改善箇所説明図

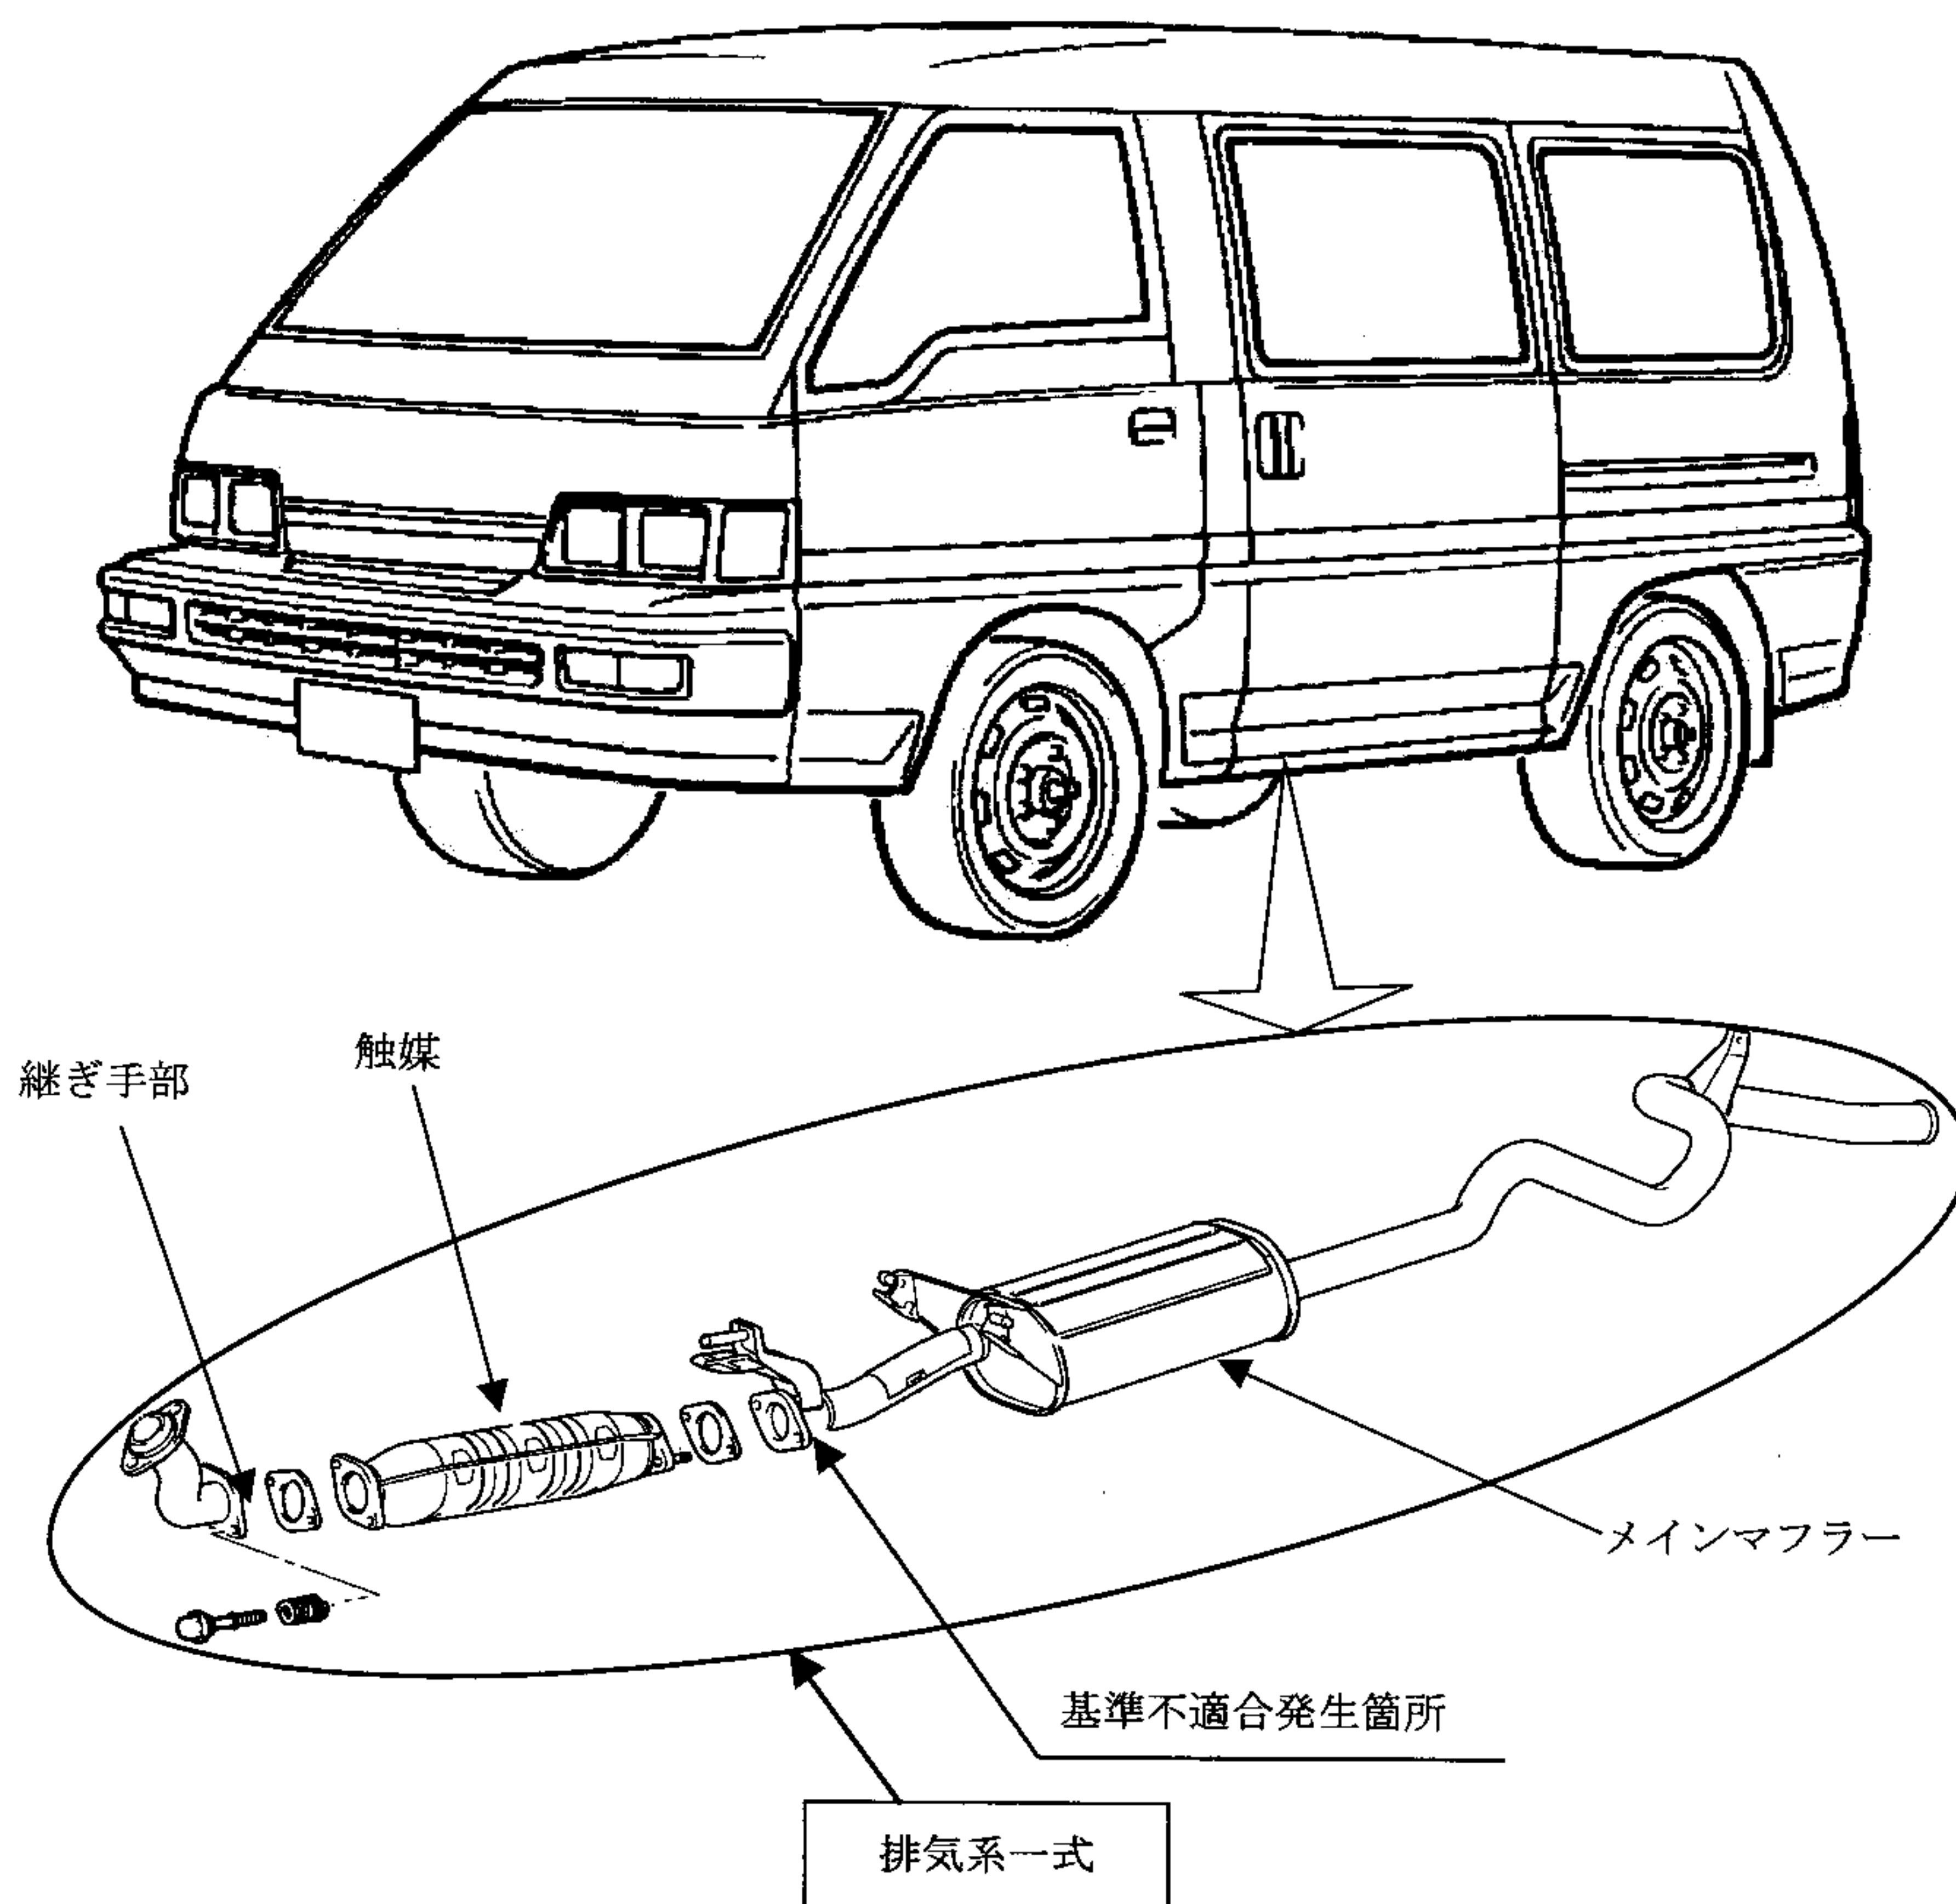
粒子状物質減少装置として触媒を後付け装着した車両において、触媒前の排気管と触媒を結合する継ぎ手部の構造が不適切なため、またはメインマフラー前側の排気管の肉厚が薄いため、走行中のエンジン振動に対する排気管の強度が不足しており、亀裂が入ることがある。そのため、そのままの状態で使用を続けると、排気管が折損し、騒音が増大するおそれがある。

全車両、排気系一式を対策品と交換する。

識別：排気管後部のハンガーブラケット側面に黄色または白色のペイントを塗布する。
